Commune d'OPIO
Département des ALPES-
MARITIMES

PLAN LOCAL D'URBANISME

- Plan Local d'Urbanisme approuvé le 18 septembre 2012
- Procédure de modification n°1 du Plan Local d'Urbanisme approuvée le 31 mars 2015
- Procédure de modification n°2 du Plan Local d'Urbanisme approuvée le 7 mars 2017

1/ NOTICE DE PRÉSENTATION

→Réduction de l'espace vert modulable sur la parcelle C 822

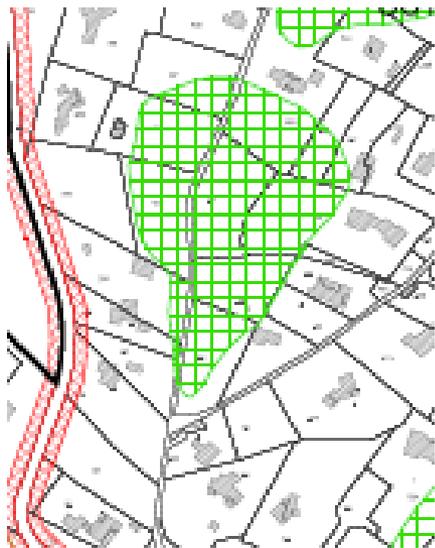
La parcelle n° C822 est grevée dans sa totalité d'un espace vert modulable (7 636,93 m²). Ce dernier est réduit à 6 695,46 m² afin de rendre constructible une partie de son terrain. Sur la partie supprimée, peu d'espace vert est présent. La réduction ne porte aucunement atteinte à l'environnement paysager communal.

→**Déplacement de l'espace vert modulable vers la parcelle n°C 128 et réduction de l'espace vert modulable sur la parcelle n°C 117**

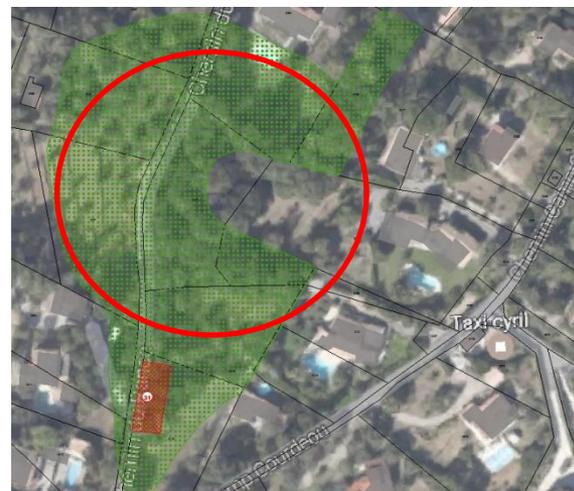
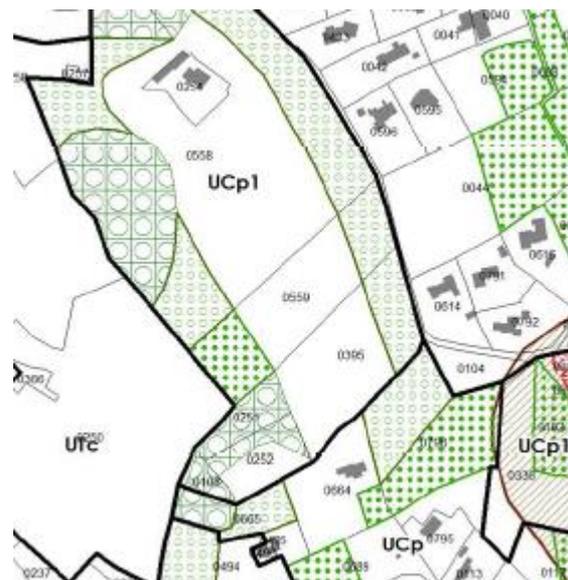
Les parcelles n° C128, C417 et 499 sont grevées d'un espace vert modulable. Ce dernier est déplacé de la parcelle n°C499 à C 128. Par ailleurs, sur la parcelle n°C117, 1 906,2 m² d'EVM sont supprimées, pour permettre un minimum de constructibilité sur le terrain. Ces EVM ont pour but de maintenir une identification spécifique sur un espace vert tout en assurant un équilibre entre les projets et le maintien de ces espaces verts. D'où l'adaptation de ces EVM.

→Déplacement de l'espace vert modulable sur les parcelles n°A 497,1101, A 485, A 486

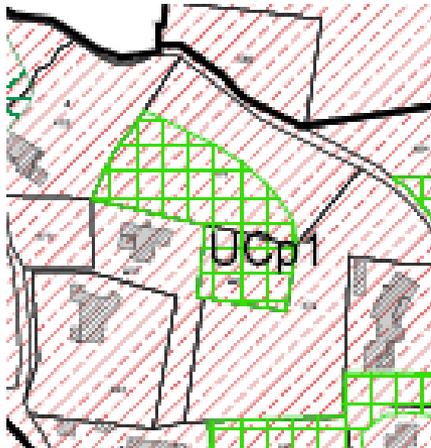
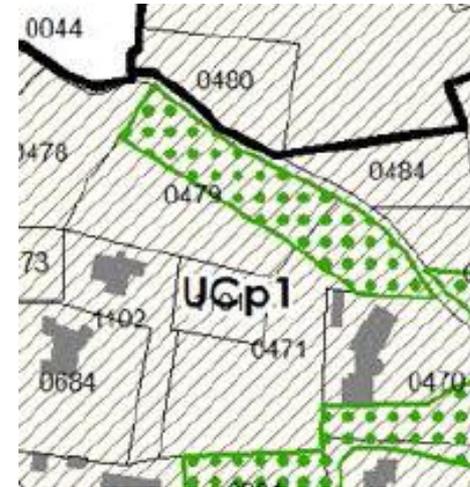
Les parcelles n°A 471, 479, 480, 484, 485, 486, 1101 sont grevées de plusieurs espaces verts modulables. L'espace vert modulable sur les parcelles n°A 479 et 1101 le long du vallon de 2485,57 m² est déplacé au nord de la parcelle n°A 479 pour permettre une constructibilité adéquat avec le terrain existant (2483,92 m²). Il en est de même pour l'EVM au nord de la parcelle n°A 485 (1 537,24 m²) qui est déplacé au sud des parcelles n° A 486 et 485 (1 537,39 m²). L'objectif est de permettre la constructibilité du terrain tout en maintenant l'espace vert modulable sur des parcelles boisées.

→ Réduction de l'espace vert modulable sur la parcelle n° D 188

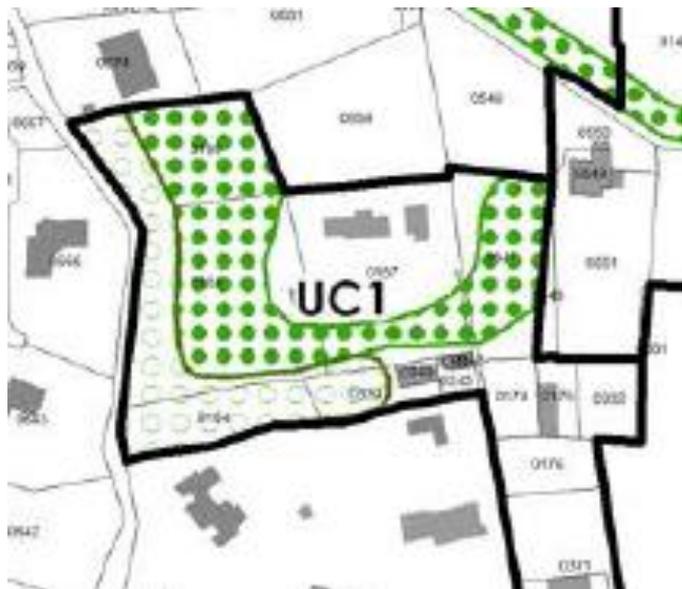
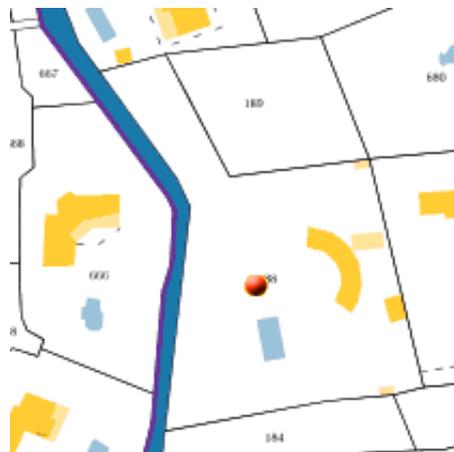
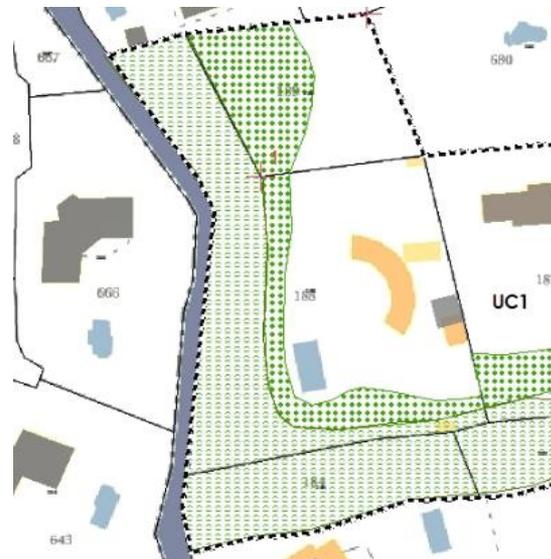
L'espace vert modulable (EVM) sur la parcelle D 188, est réduit au centre de la parcelle, à la demande de l'administré. Cette parcelle étant pleinement couverte par l'EVM, la commune le réduit de 2076m² à 600m². Le paysage communal n'en reste pas moins préservé. Les raisons de cette modification résident dans le fait que la piscine existante, la nouvelle construction et l'allée menant à la construction d'habitation étaient inclus dans l'EVM.

→ Réduction de l'espace vert modulable sur la parcelle n° D 189

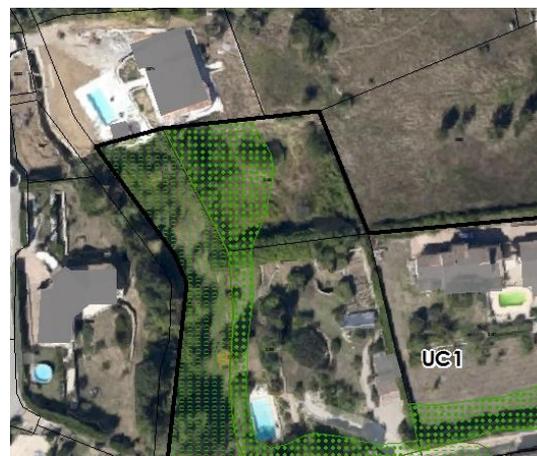
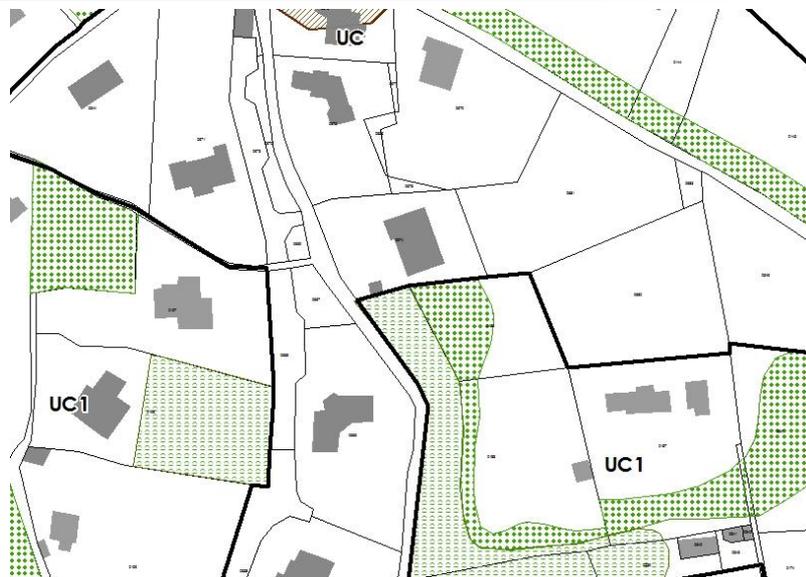
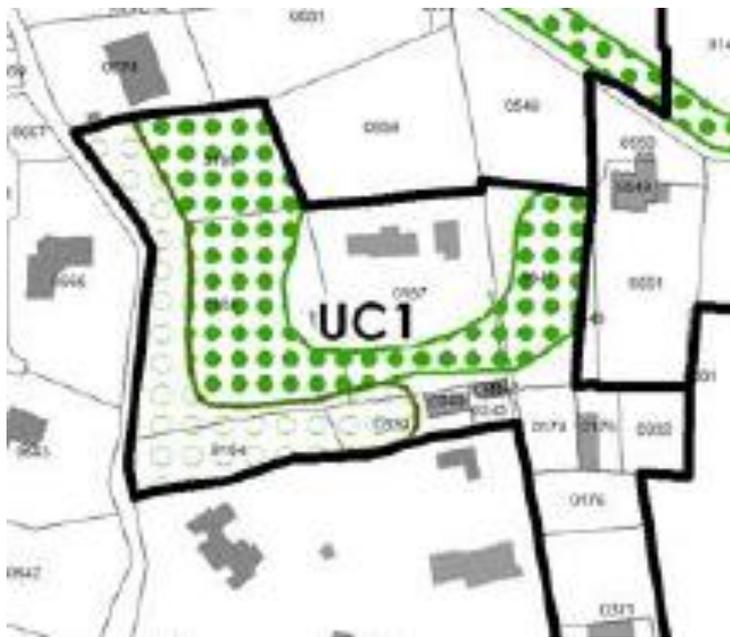
L'espace vert modulable (EVM) sur la parcelle D 189, est réduit à l'Est de la parcelle de 1300m² à 625m² à la demande de l'administré, pour maintenir une quantité d'espaces verts suffisante afin que le paysage communal soit préservé tout en laissant un minimum de terrain disponible.

→ Réduction de l'espace vert modulable sur la parcelle n° B 1358

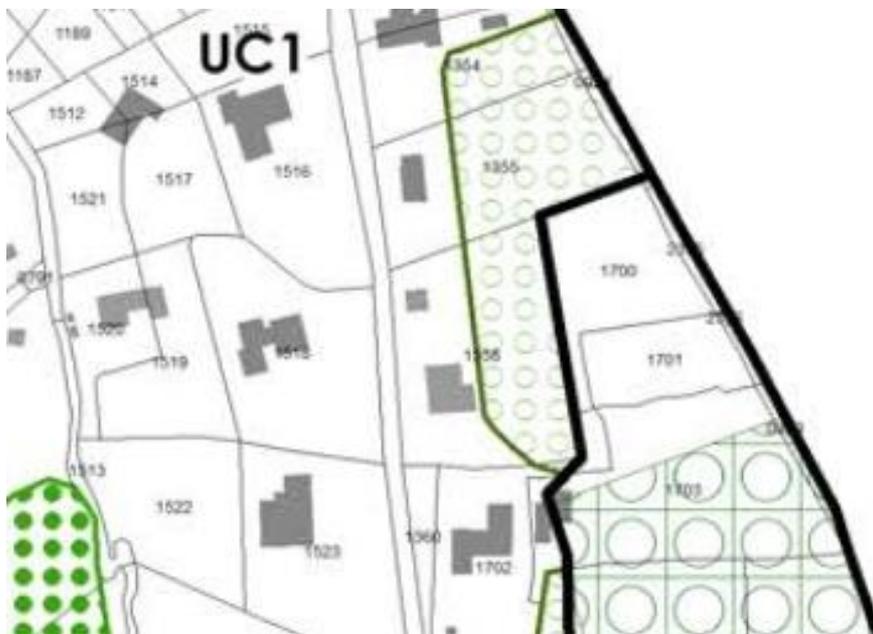
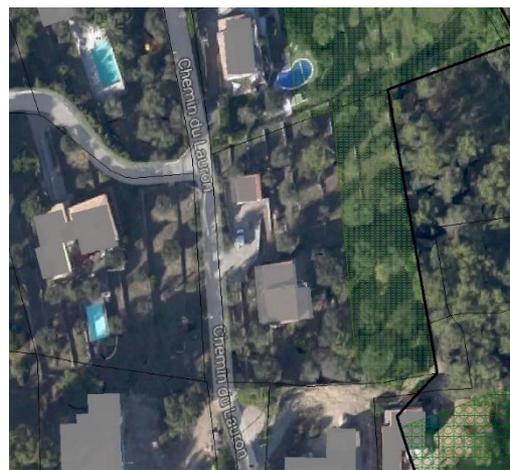
L'espace vert protégé (EVP) sur la parcelle B 1358, est réduit au centre de la parcelle, à la demande de l'administré. La commune le réduit de 1563m² à 1125m². Le paysage communal n'en reste pas moins préservé. L'objectif de cette adaptation est de bien repositionner l'EVM de façon à assurer un équilibre entre les projets et le maintien d'un espace paysager de qualité.

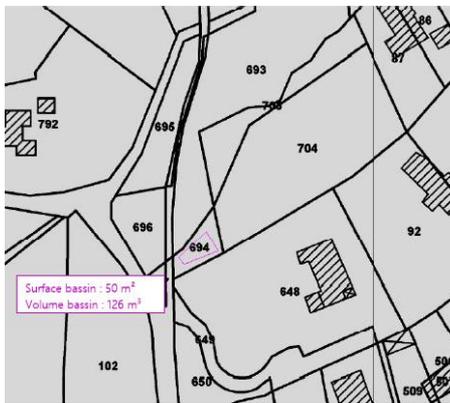
L'emplacement réservé n°30 est créé sur la parcelle D 694. La surface du bassin est de 50 m² et le volume du bassin 126 m³ :

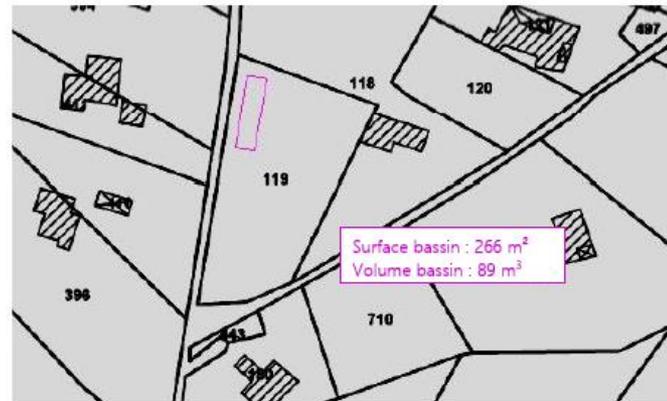
Est créé un emplacement réservé n°31 pour l'édification d'un bassin de rétention d'une surface de 266m² et 89m³ sur la parcelle C 119 :

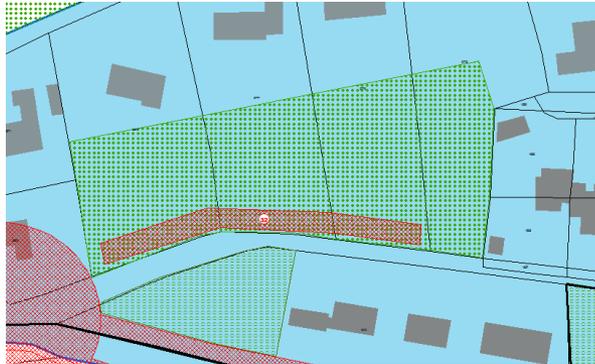
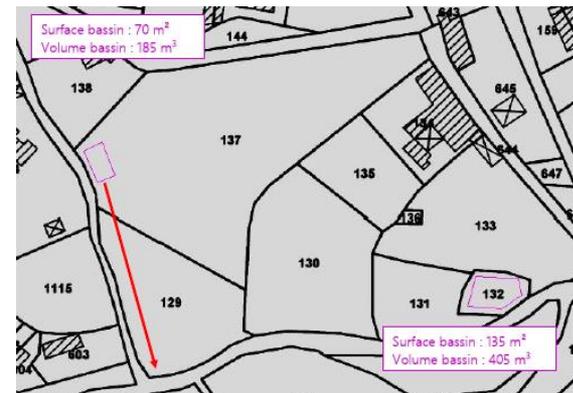
Est créé un emplacement réservé n°32 pour l'édification d'un bassin de rétention d'une surface de 570m² et 1710 de volume

sur les parcelles B 370, 777 et 776 :

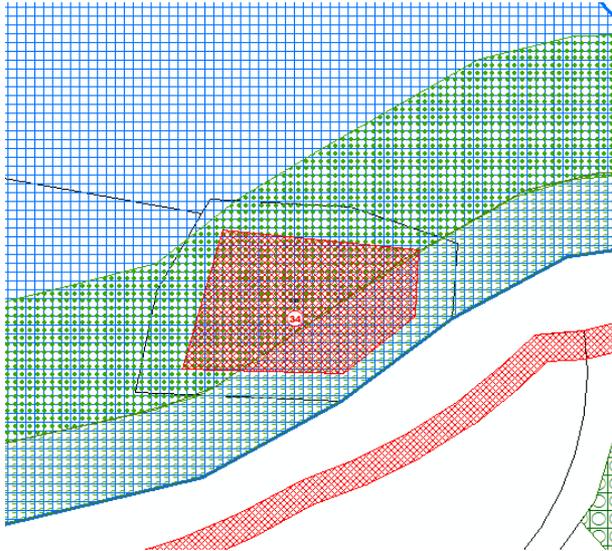
Est créé un emplacement réservé n°33 pour l'édification d'un bassin de rétention d'une surface de 70m² et 185 m³ de volume sur la parcelle A 129 afin de rejeter les eaux retenues dans le Vallon.

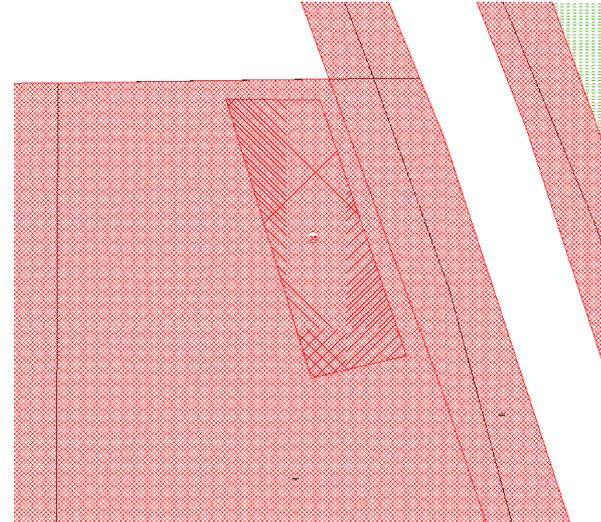
Est créé un emplacement réservé n°34 pour l'édification d'un bassin de rétention d'une surface de 135m² et d'un volume de 405 m³ sur la parcelle A 132.

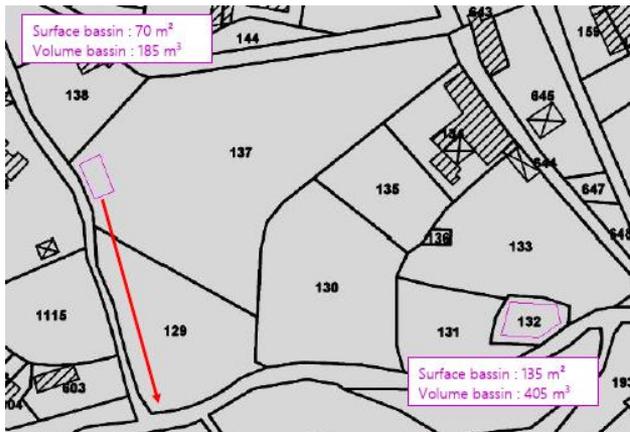
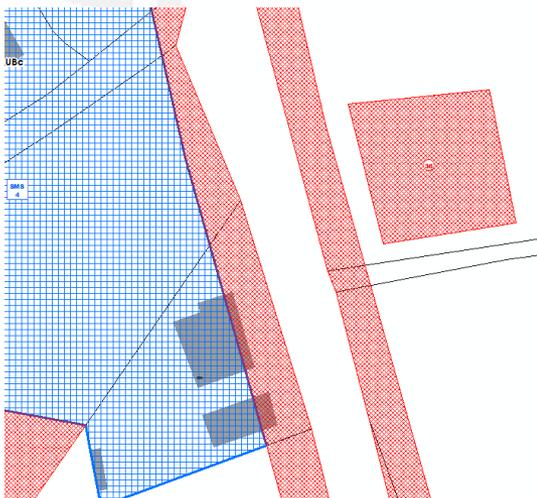
Est créé un emplacement réservé n°35 pour l'édification d'un bassin de rétention d'une surface de 190m² et d'un volume de 570 m³ de volume sur la parcelle A 932 afin de récolter les eaux de ruissellement de la route en amont. La présence des habitations avoisinantes et l'école de proximité justifie cet emplacement.

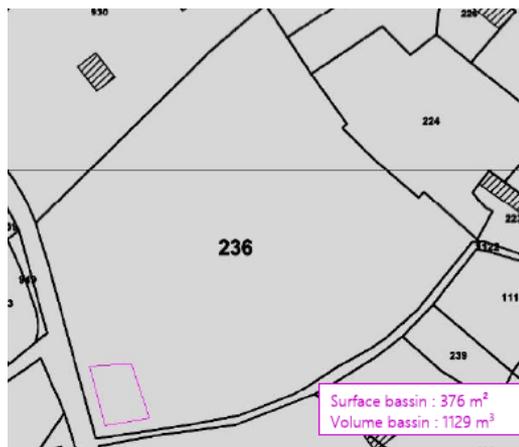
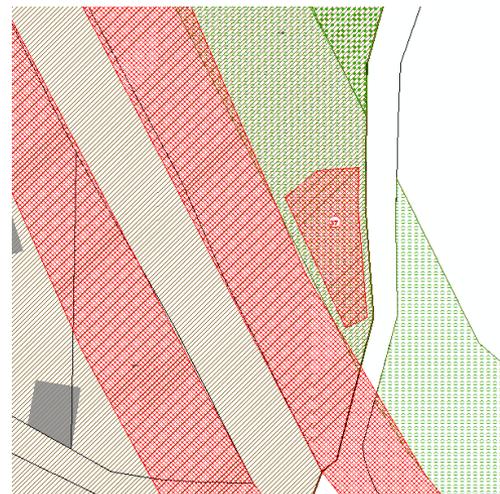
Est créé un emplacement réservé n°36 pour l'édification d'un bassin de rétention d'une surface de 376 m² et d'un volume de 1129 m³ sur la parcelle A 236.

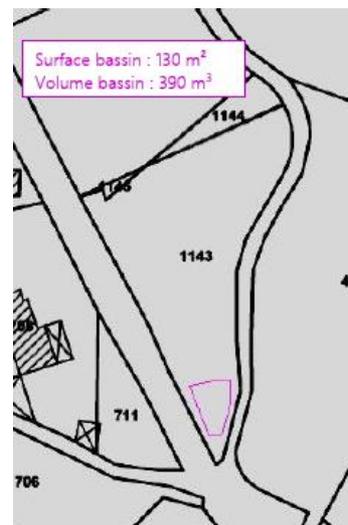
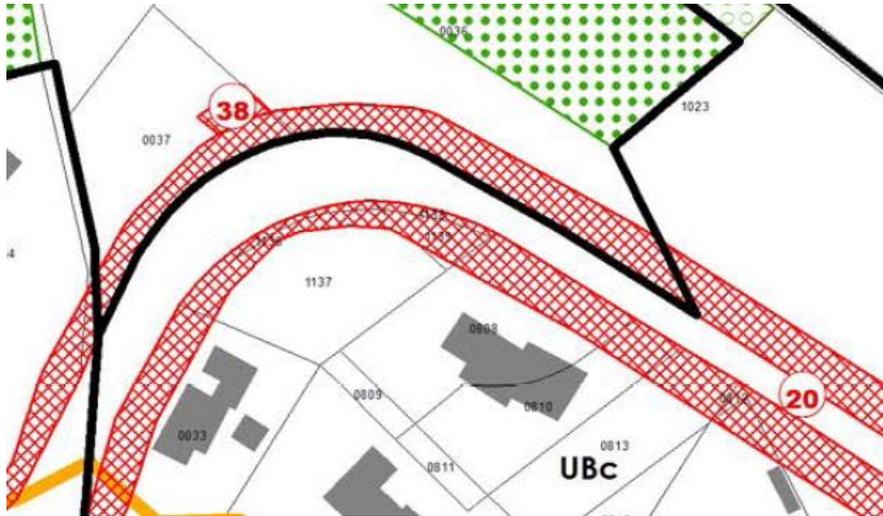
Est créé un emplacement réservé n°37 pour l'édification d'un bassin de rétention d'une surface de 130 m² et d'un volume de 390 m³ sur la parcelle A 1143.

Est créé un emplacement réservé n°38 pour l'édification d'un bassin de rétention d'une surface de 40 m² et d'un volume de 120 m³ sur la parcelle A 37.
